Objet : Avis délibéré de l'Autorité environnementale (Ae)

Dossier : Projet de voie urbaine du Tampon (tronçon relatif au franchissement de la ravine Blanche)

**Avis délibéré de la Mission Régionale  
d'Autorité environnementale de La Réunion  
sur le projet de voie urbaine du Tampon  
(tronçon relatif au franchissement de la ravine Blanche)**

n°MRAe 2020APREU1

Plan détaillé du tronçon prioritaire n° 6 (extrait de l'étude d'impact – annexe du chapitre 12.4)

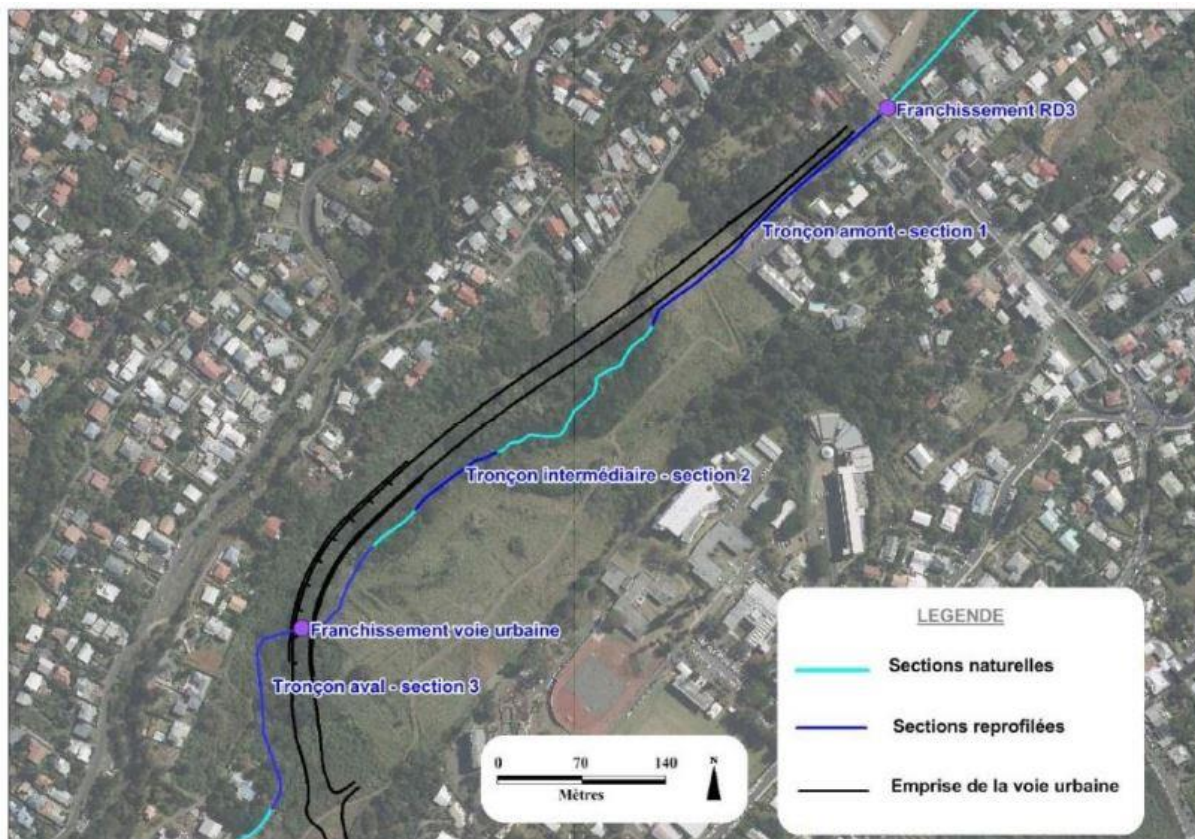
Concernant le tronçon prioritaire, il convient de noter que l'aménagement d'un rond-point est indiqué au niveau de la rue du docteur Ignace Hoarau, alors que certains plans de détail du projet affichent une limite de prestation au droit de cette voie.

Le dossier de « plans », annexé au chapitre 12.4, mériterait toutefois une présentation mieux harmonisée et articulée entre les sections 1 - 3 et 2 du projet global afin d'avoir une approche de l'ensemble des aménagements projetés ou en cours (y compris les parkings associés, la nouvelle gare routière du quartier de la Chatoire, les zones éventuelles d'installation de chantier indiquées uniquement pour la section 2...).

- ***L'Ae recommande à la CaSUD de traduire le bilan de la concertation préalable dans l'étude d'impact et son résumé non technique, en précisant les éventuels ajustements apportés au projet (y compris dans ses phases de réalisation intermédiaires) et en reprenant explicitement ses engagements en termes de mesures environnementales suivant les thématiques concernées.***

#### *Dévoisement du Bras de Douane (extrait de l'étude d'impact – page 221)*

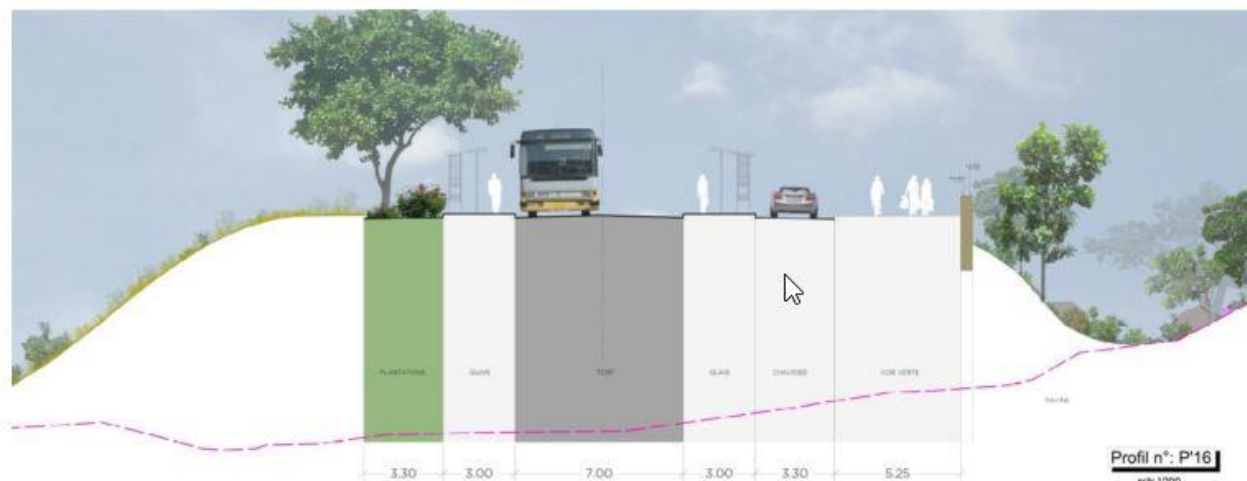
Concernant la section 2 des travaux à réaliser ultérieurement, il est d'ores et déjà prévu le dévoiement de la ravine du Bras de Douane sur deux secteurs, avec la création d'un canal hydraulique le long de la voie urbaine. Celle-ci étant prévue en grande partie dans l'emprise de ladite ravine (traversée longitudinale et non perpendiculaire), son lit naturel doit être comblé, créant ainsi une forte artificialisation (cf. pages 45 et 223 de l'étude d'impact). Il est par conséquent nécessaire de fournir une cartographie caractérisant les risques d'inondation sur la zone après aménagement

(simulation/modélisation de la crue centennale avec l'état projet) pour s'assurer de la non aggravation des aléas pour les tiers.

- ***Au regard du scénario retenu pour la section 2 du projet global (dévoisement de la ravine du Bras de Douane), l'Ae recommande à la CaSUD de mieux justifier la non aggravation des risques d'inondations et le maintien de la continuité écologique respectivement en considération du PPR (zone rouge d'interdictions de type R1) et du PLU en vigueur (zone naturelle de type Nco de corridor écologique susceptible d'autoriser le projet sous réserve qu'il s'insère dans le milieu environnant et qu'il ne compromette pas le caractère naturel de la zone).***
